川内原子力発電所 1号炉及び2号炉 玄海原子力発電所 3号炉及び4号炉

審査資料の品質確保について (コメント回答)

2023年4月20日
九州電力株式会社

第1126回審査会合におけるコメント

参考1：事象No. 1の誤りの内容

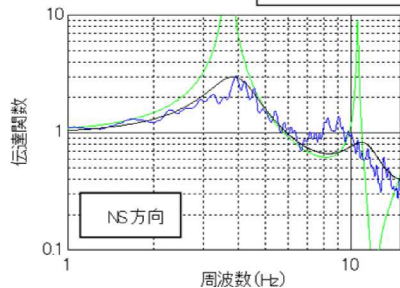
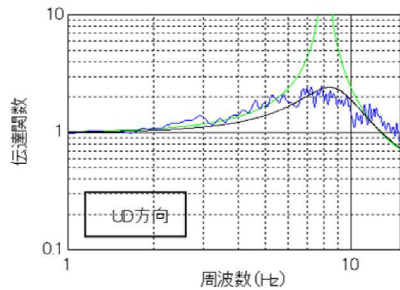
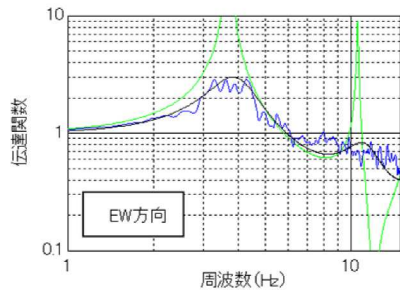
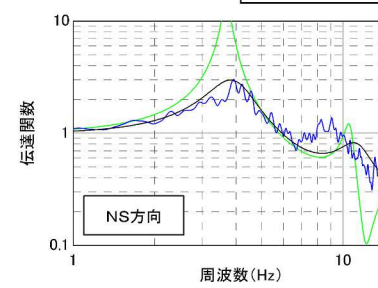
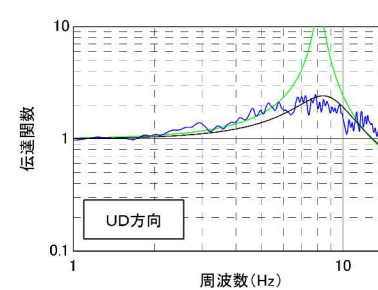
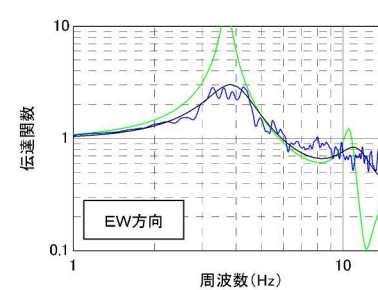
○データの取り違い：既存の伝達関数の図面の軸を変更する際、 $Q=12.5$ のデータを掲載すべきところ、誤って $Q=100$ のデータを用いて掲載した。

誤
($Q=100$ にて作図)

正
($Q=12.5$ にて作図)

参考2：事象No. 2の誤りの内容

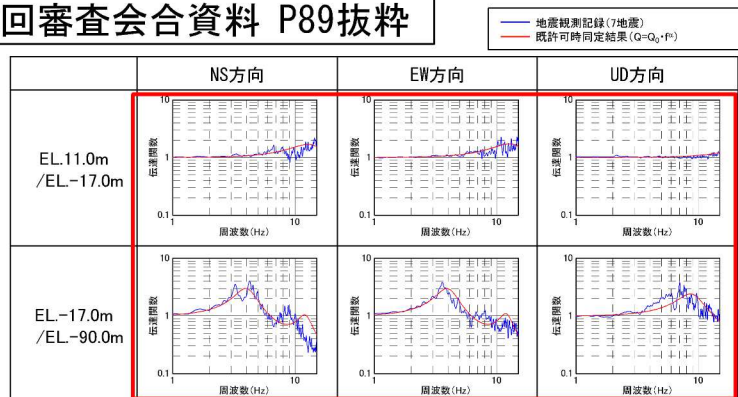
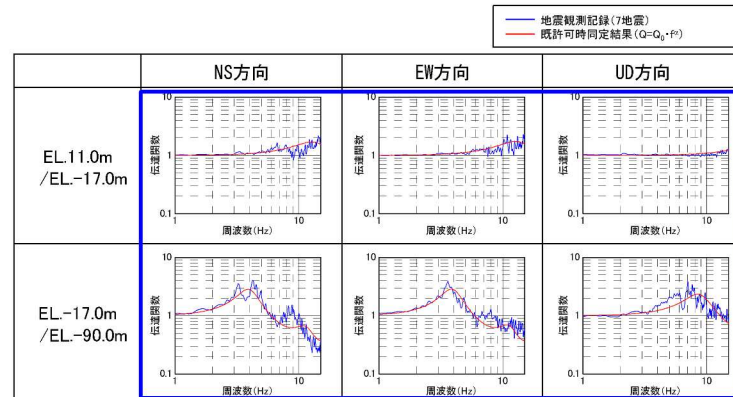
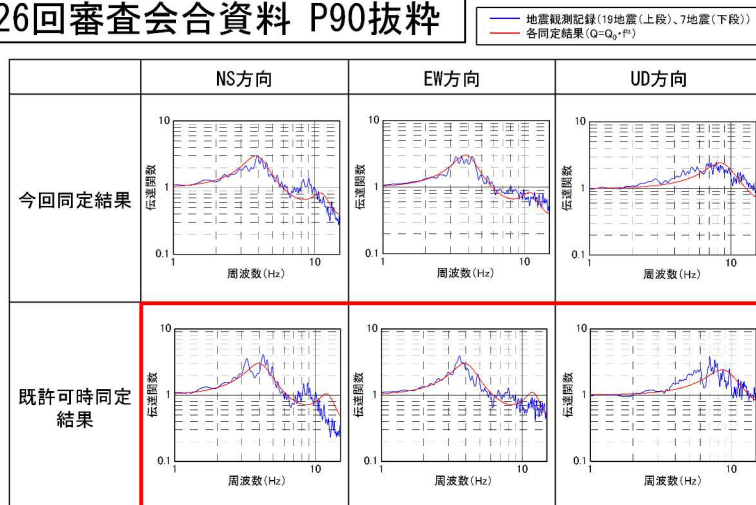
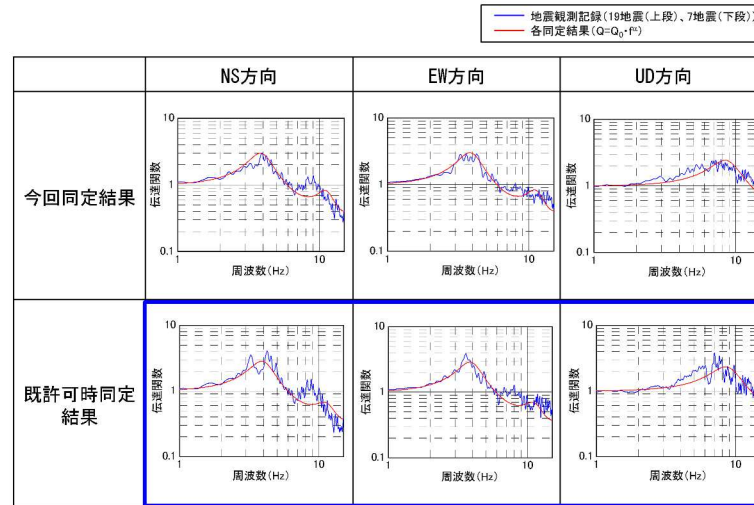
○データの取り違え：既存の伝達関数の図面の編集を行う際、既許可で説明した結果を掲載すべきところ、誤って既許可当時の検討段階の結果を用いて掲載した。

誤（既許可検討段階の同定結果）

正（既許可で説明した同定結果）
